Nota van beantwoording Peilbesluit Oostpolder

Status Definitief
Versie 1.0
Kenmerk 2025.05274

Rotterdam, 09-07-2025

Figuur 1: Correctie grens peilgebied

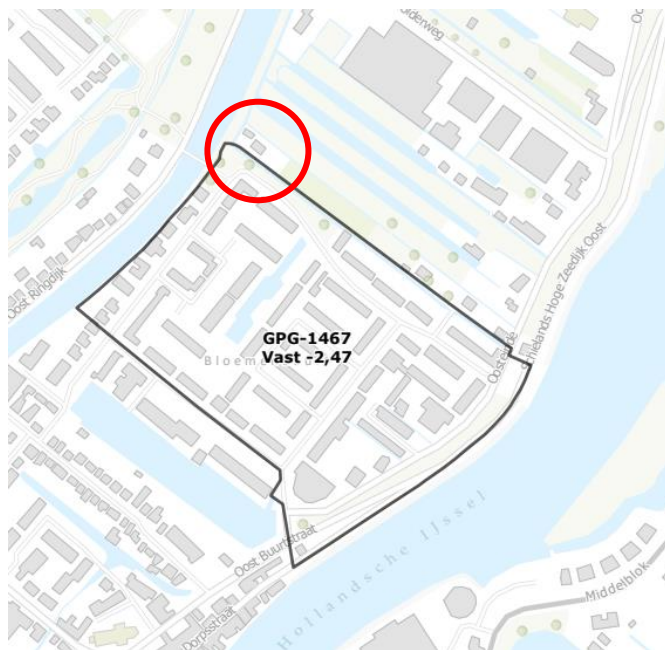
De correctie betreft een fout in de grens van de peilgebieden GPG-1467 en GPG-1475. In de weken van de terinzagelegging is HHSK tot het inzicht gekomen dat de praktijksituatie anders is dan in eerste instantie ingetekend. De grens is aangepast naar het huidige inzicht op de peilbesluitkaart en in de toelichting voor het peilbesluit.

In onderstaande figuur 1 zijn de juiste peilgebiedsgrenzen weergegeven. Figuur 2 betreft de oude situatie zonder het huidige inzicht. De wijziging in de peilgebiedsgrens is aangegeven met een rode cirkel. Het stuk peilgebied wat bij GPG-1467 is komen te vervallen houdt het peil van GPG-1475 (-2,57m NAP) aan.
